Technical Service Bulletin (TSB) - VF7CH6FZB38829513

D1BU10Q0 : Версия 2 от 27/01/2015

ДЛЯ : XSARA PICASSO ДО OPR 9491

**НЕ РАБОТАЕТ ВЕНТИЛЯЦИЯ САЛОНА И/ЛИ ЖЕСТКОСТЬ РАБОТЫ ЗАМКА
ЗАЖИГАНИЯ**

Рисунок : В3EQ00ND

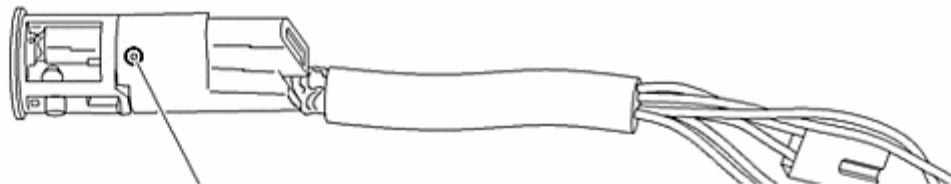
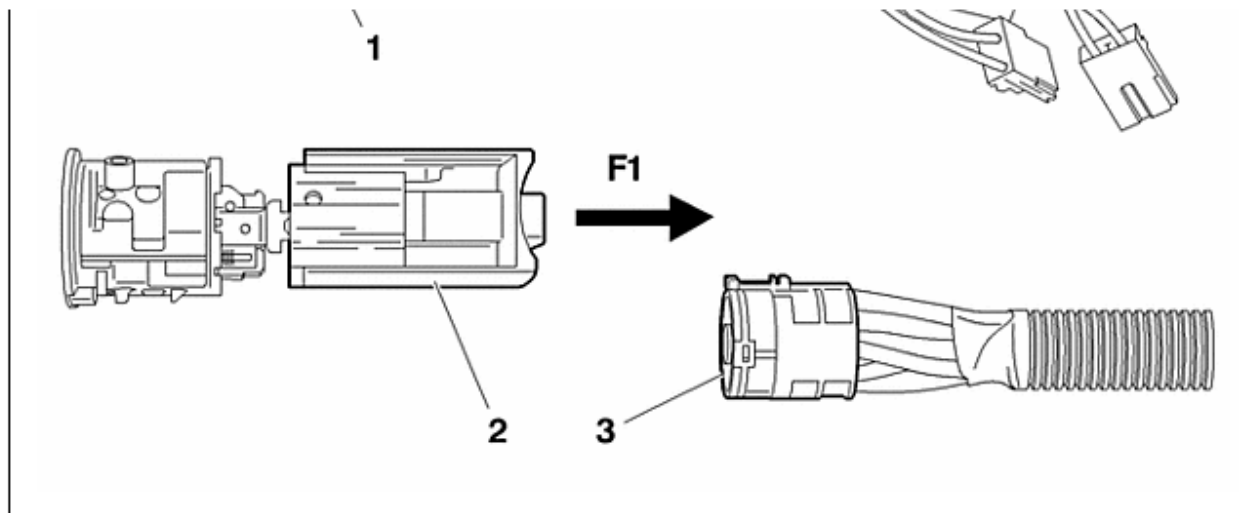
- Снимите болт (1)
- Отделить заднюю часть (2) от корпуса противоугонного устройства по стрелке "F1"
- Снять электрический контактор (3)

ПРИМЕЧАНИЕ : При замене электрического контактора (3) использовать реферанс 9927 12

Установить новый электрический контактор на механическую часть замка зажигания.

ВНИМАНИЕ : Контактор поставляется в положении установки, что соответствует положению "STOP". Нельзя изменять угловое положение ротора

Рисунок : В3EQ00PC

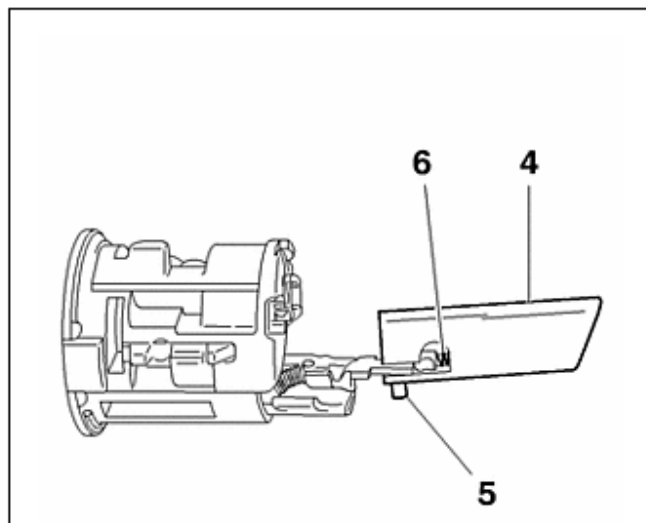
Вставить заднюю часть (2), обращая внимание на правильное расположение оси (5) блокировочного пальца (4).
Установите болт (1).

ОБЯЗАТЕЛЬНО : Не потерять ось (5) и пружину (6) расположенную внутри блокировочного пальца (4)

Рисунок : D2AQ00LD

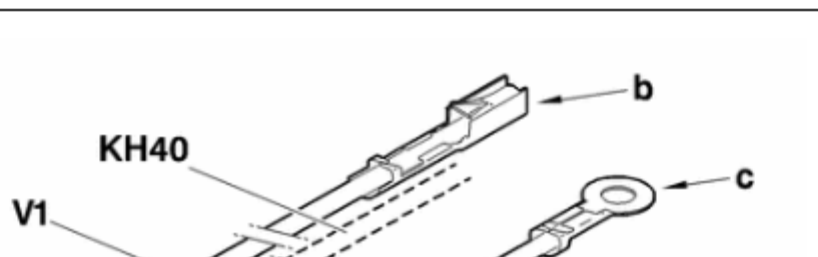
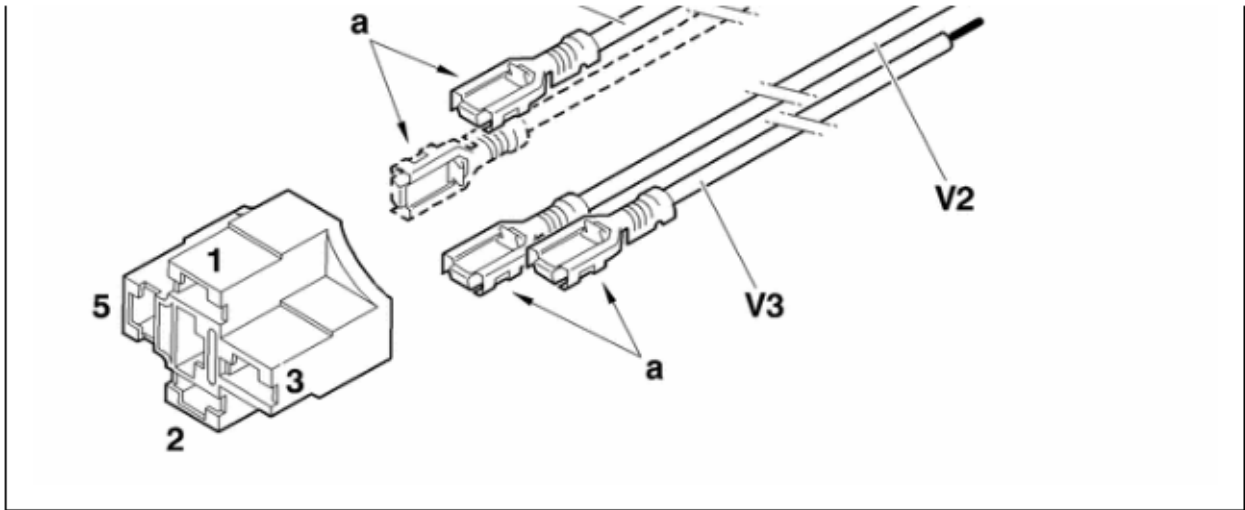
2.2.1. Идентификация жгута разъема реле

Рисунок : D4AQ00UD

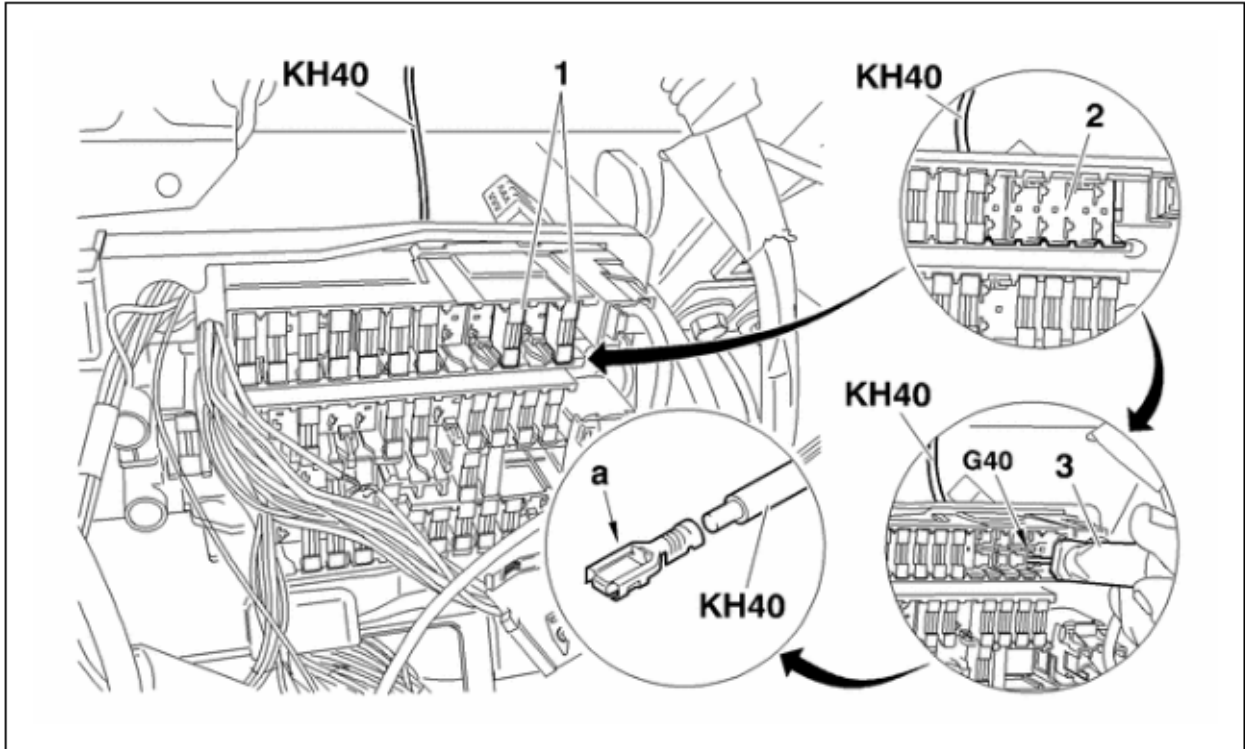
Снять предохранители (1) F38 и F40, также крышку (2).

Открепить провод "KH40" от канала "G40" с помощью приспособления (3) номер 7-1206-C (комплект 4127 T).

Установить крышку (2) и предохранитель F38. Предохранитель F40 теперь будет не нужен.

Заменить существующую защелку (а) и вставить ее в гнездо (5) разъема реле.

Рисунок : CSFQ00LD

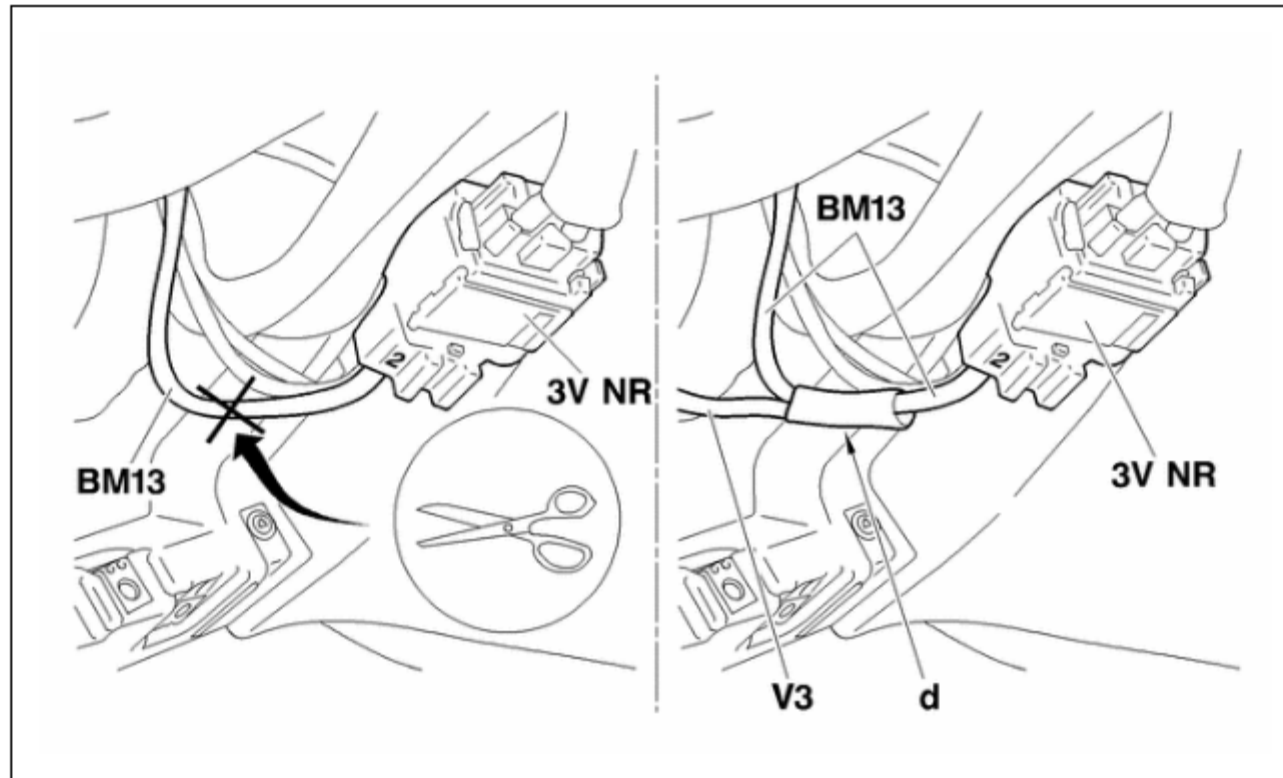
Выбрать провод (BM13), идущий от контакта 2 разъема замка зажигания с противоугонным устройством.

Соединить два обрезанных конца провода (BM13) с проводом (V3) разъема реле с помощью термоусадочной муфты Raychem "d".

Рисунок : C5FQ00MD

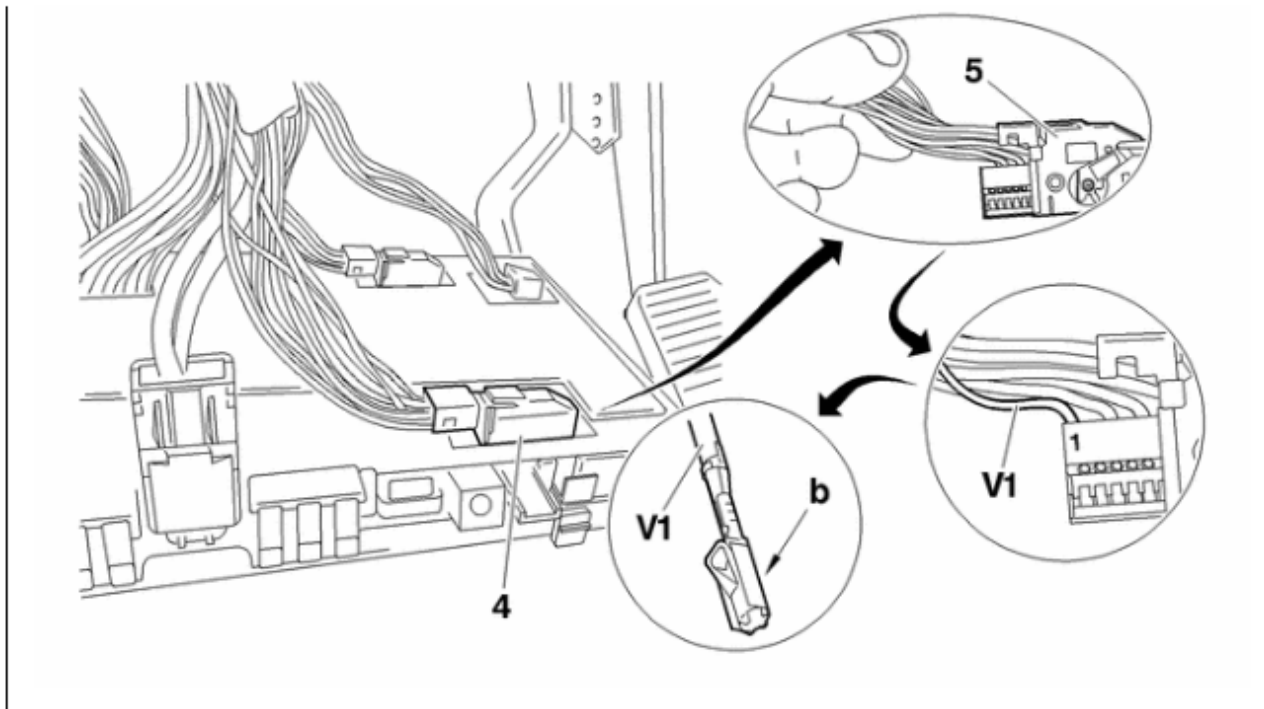
Открепить интеллектуальный коммутационный блок (BSI) от его опоры и отключить 26-контактный разъем голубого цвета (4).
 Снять его крышку (5).
 Вставить защелку (b) провода (V1) в гнездо 1.
 Установить крышку (5) и подключить на место разъем (4).

ПРИМЕЧАНИЕ : В зависимости от комплектации автомобиля гнездо 1 разъема (4) может быть занято проводом. В этом случае обрезать провод и подсоединить с помощью термоусадочной муфты Raychem два обрезанных конца с проводом (V1), удаляя защелку "b"

Рисунок : CSFQ00ND

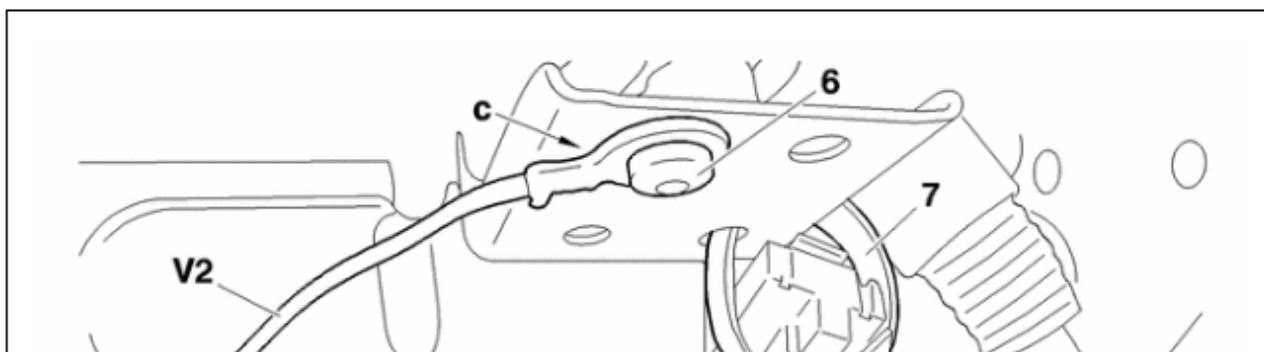
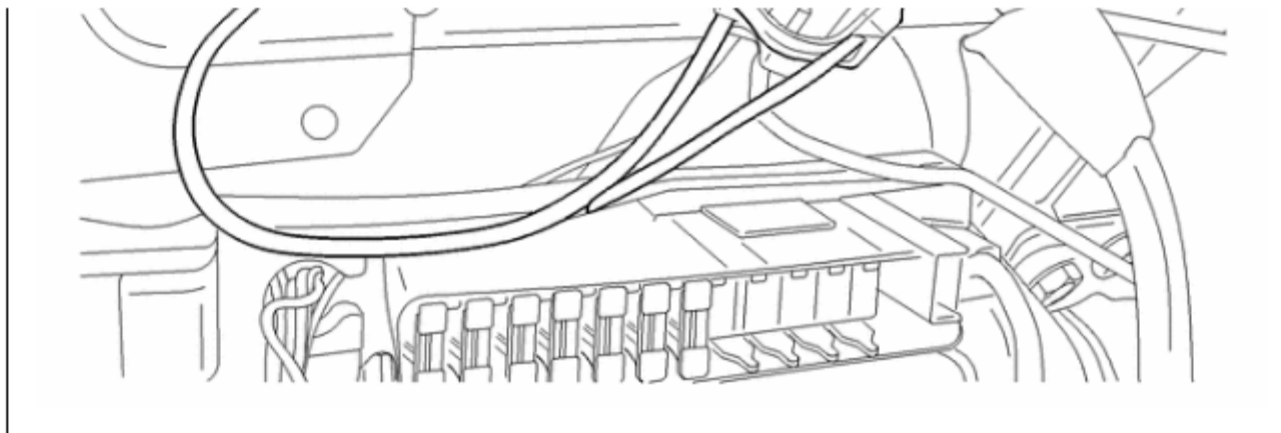
Закрепить клемму "с" провода (V2) болтом (6) крепления панели управления.
Обеспечить неподвижность разъема на опоре панели управления с помощью ремешка (7).
Подсоедините обратно аккумуляторную батарею.
Убедиться в корректности работы вентилятора салона.
